## Vorhabenbezogener Bebauungsplan V 30/III „Alkenrath – Kita zwischen Geschwister-Scholl- Straße und Teich“

### Äußerungen zur Beteiligung

der Öffentlichkeit gem. § 3 (2) BauGB sowie der Behörden  
und Träger öffentlicher Belange gem. § 4 (2) BauGB

Abwägungsvorschlag der Verwaltung mit Beschlussentwurf  
gem. § 1 (7) BauGB

Mögliche Ausweichstellplätze im Nahbereich – Kartengrundlage: Geobasis.NRW 2022, ohne Maßstab.

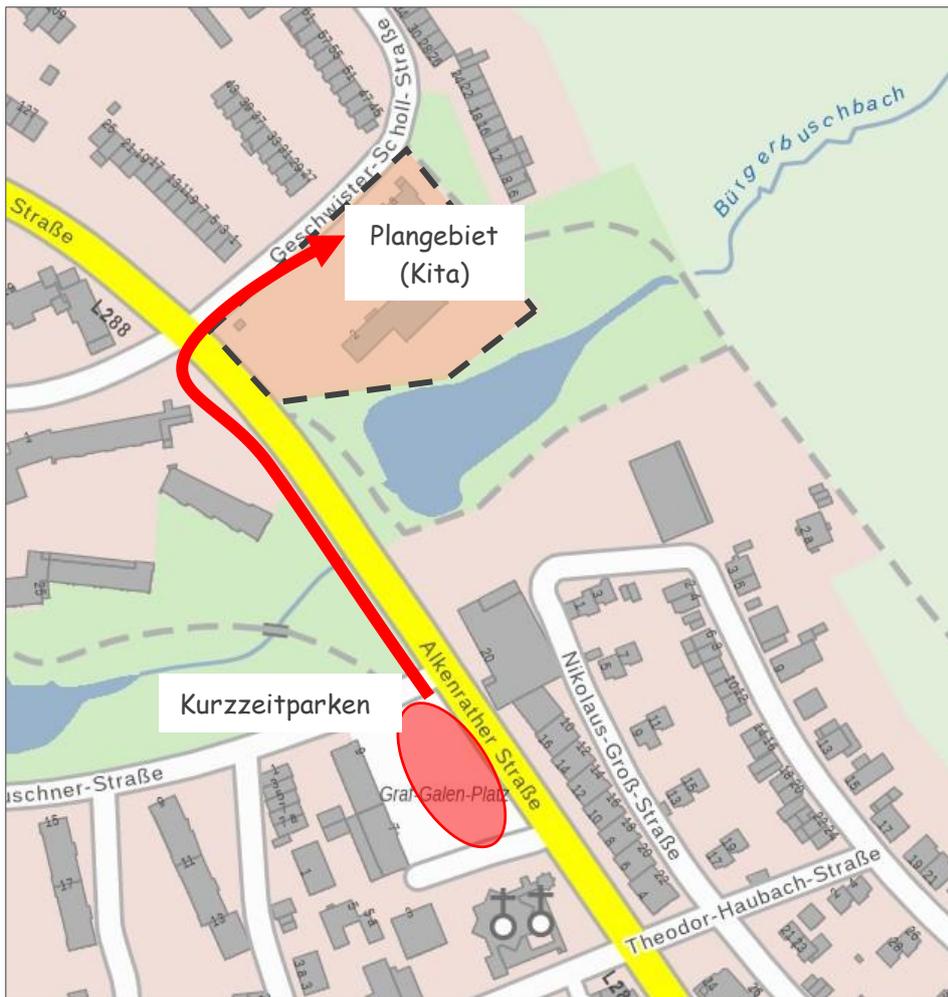
Es ist nochmal hervorzuheben, wie angespannt die Parksituation in der Geschwister-Scholl-Straße ist und dass die Straße vollständig ausgelastet ist, sodass keinerlei Spielraum für zusätzliche Parksuchende vorhanden ist.

Die Landesbauordnung geht hier bei den Kita Stellplätzen für die Hol- und Bringverkehre lediglich von einem Stellplatz pro 20-30 Kinder aus. Das Verkehrsgutachten geht im Worst Case davon aus, dass 70 % der Kinder mit dem PKW gebracht werden, was 84 Fahrzeuge ausmacht. Hier sollten laut Gutachten bei einer durchschnittlichen Verweildauer der Eltern von 5 Minuten, insgesamt 16-23 Stellplätze für 120 Kinder und insgesamt 22 Mitarbeiter errichtet werden. Dies scheint jedoch recht realitätsfern.

Kein Kindergartenkind wird eigenständig zur Kita gehen (auch nicht wie im Gutachten genannt die älteren Kinder) und erfahrungsgemäß wird der überwiegende Teil der Kinder durch die Eltern mit dem PKW, beispielsweise auf dem Weg zur Arbeit, gebracht. Darüber hinaus stehen auch in der näheren Umgebung der Kita keine Ausweichplätze zur Verfügung an denen die Eltern parken könnten, sodass die Gefahr, bei lediglich insgesamt 16-23 Stellplätzen für den Hol- und Bringverkehr sowie für die Mitarbeiter, für ein Verkehrschaos in der Geschwister-Scholl-Straße, extrem hoch ist. Gerade eine Einbahnstraße kann diese Verkehre bzw. die haltenden PKWs vor dem Gebäude nicht aufnehmen. Zudem sind die öffentlichen Stellplätze im Straßenraum erfahrungsgemäß rund um die Uhr belegt, sodass die ankommenden Eltern bei einer vollständigen Belegung des Kindergartenparkplatzes keinerlei Ausweichmöglichkeiten im öffentlichen Straßenraum haben und, wie es die Erfahrung zeigt, kreuz und quer in der Zufahrt und im öffentlichen Verkehrsraum halten und parken werden. Dies ist aufgrund der Nähe zur Alkenrather Straße dazu geeignet, zusätzlich zu den morgendlichen Verkehren, ein weiteres Verkehrschaos auf der Alkenrather Straße auszulösen.

Gleiches gilt für die Anzahl der Stellplätze zum betreuten Wohnen. Diese scheinen realistischer geschätzt zu sein, aber auch hier ist der Hinweis erlaubt, dass Besucher erfahrungsgemäß im öffentlichen Verkehrsraum keinen geeigneten Parkplatz finden werden.

Darüber hinaus erscheint der Entfall lediglich eines Stellplatzes aufgrund der Zufahrten etwas optimistisch gerechnet. Gerade bei der Zufahrt zum betreuten Wohnen bei

denen eventuell größere Fahrzeuge die Zufahrt nutzen (Krankenwagen, Krankentransport, etc.) wird ggfs. aufgrund der notwendigen Schwenkradien eine größere Fläche benötigt.

Die o. g. Aspekte sollten erneut überprüft werden. Hinsichtlich der Kita empfiehlt der Fachbereich Ordnung und Straßenverkehr mindestens 30-40 Stellplätze errichten zu lassen um dem erhöhten Parkdruck in der Geschwister-Schöll-Straße gerecht zu werden und weitergehende Beschwerden der Eltern, besonders aber auch der Anwohner, für die Zukunft zu vermeiden.

Zu a) Das durch die Planung verursachte Verkehrsaufkommen ist in der zum Bauleitplanverfahren erstellten Verkehrsuntersuchung auf Grundlage des technischen Regelwerks „Hinweise zur Schätzung des Verkehrsaufkommens von Gebietstypen“ (2006) der Forschungsgesellschaft für Straßen- und Verkehrswesen (FGSV e. V.) ermittelt worden. In Abstimmung mit dem Fachbereich 66 (Abt. 660 Verkehrs- und Straßenbauplanung) sind unter Berücksichtigung der vorgenannten Richtlinie auch hohe Belastungszahlen (sogenanntes Worst-Case-Szenario) bei dem Verkehrsaufkommen für die Betrachtung herangezogen worden. Darüber hinaus empfiehlt die Verkehrsuntersuchung für die Kita 16 – 23 Stellplätze und beurteilt die vorhandenen 20 als ausreichend. Auch die Stellplatzanzahl des Appartementgebäudes für betreutes Wohnen beurteilt die Verkehrsuntersuchung als „stark auf der sicheren Seite“.

Die Verkehrsuntersuchung kommt klar zu dem Ergebnis, dass der Parkdruck in der „Geschwister-Scholl-Straße“ durch die Planung nicht weiter erhöht wird.

Zu b) Mit der Interpretation des zweiten Absatzes auf Seite 17 der Verkehrsuntersuchung konfrontiert (selbständiges Gehen zum Kita-Eingang), hat der Verfasser der Untersuchung auf Nachfrage deutlich gemacht, hier missverstanden worden zu sein. Hauptsächlich geht es bei diesem Sachverhalt um die Einschätzung der mittleren Verweildauer der mit dem PKW ankommenden Eltern. Die beschriebene Situation war nur beispielhaft für eine mittlere Verweildauer des Eltern-PKW genommen worden (*sprich*: das eingeübte und auch mal das außerplanmäßige Morgenritual mit dem Kind/den Kindern). Ältere Kinder brauchen weniger Zeit, jüngere erfahrungsgemäß etwas länger. Im Resultat ging es dem Verfasser um die Beschreibung einer PKW-Verweildauer von etwa fünf Minuten.

In der Verkehrsuntersuchung wird auf Seite 16 festgehalten, dass aufgrund der – zum heutigen Bestand – ähnlichen Zufahrtssituation voraussichtlich kein seitlicher Stellplatz in der „Geschwister-Scholl-Straße“ entfallen wird. Der Entfall eines Stellplatzes (eine Fahrzeuglänge) ist aber nicht ganz auszuschließen.

Da es sich bei der vorliegenden Planung um einen vorhabenbezogenen Plan handelt und sich die Vorhabenträgerin zur Umsetzung gemäß Planzeichnung verpflichtet, gibt es keinen Anlass zur Spekulation um einen größeren Flächenbedarf der Zufahrt für das Gebäude des betreuten Wohnens.

Zu c) Erfahrungswerte – als subjektive Wahrnehmung – halten keiner rechtlichen Prüfung stand. Die Verkehrsuntersuchung basiert auf Grundlage anerkannter Fachmethoden. Hierbei sind Regelwerke der Forschungsgesellschaft für Straßen und Verkehrswesen (FGSV) herangezogen sowie für die Simulation der Verkehre (Leistungsfähigkeitsnachweis) das Programm KNOBEL der Firma BPS GmbH (Ettlingen) verwendet worden. Die Untersuchung kommt zu der Einschätzung, dass die Kindertagesstätte 16 – 23 vorhalten sollte. Diese fachliche Einschätzung liegt zwar unter der in der Stellungnahme II/C 2 geforderten Anzahl, ist aber doppelt so hoch wie der Richtwert der städtischen Stellplatzsatzung (im Sinne der angestrebten Mobilitätswende). Die vorgesehenen 20 Stellplätze der Kita werden von der Untersuchung als ausreichend erachtet. Es ist davon auszugehen, dass eine erneute Überprüfung der in Stellungnahme aufgeführten Punkte (auch von anderen Fachpersonen) zu gleichen Ergebnissen führen wird und daher nicht sinnvoll ist.

Hier (in der Abwägung) wird ausdrücklich festgehalten, dass die geäußerten Sorgen um die künftige Situation in der „Geschwister-Scholl-Straße“ durchaus nachzuvollziehen sind und die Stadtverwaltung die Entwicklung im Fokus behalten wird.

Sollten im Zusammenhang mit der Umsetzung der Planung in der Praxis doch problematische Situationen in der „Geschwister-Scholl-Str.“ entstehen, ist es angedacht eine Regelung für den Stellplatzbereich des nahen Graf-Galen-Platzes zu finden um dort kurzzeitig den PKW abstellen zu können. Von dort sind es etwa zwei bis drei Gehminuten zur geplanten Kita.
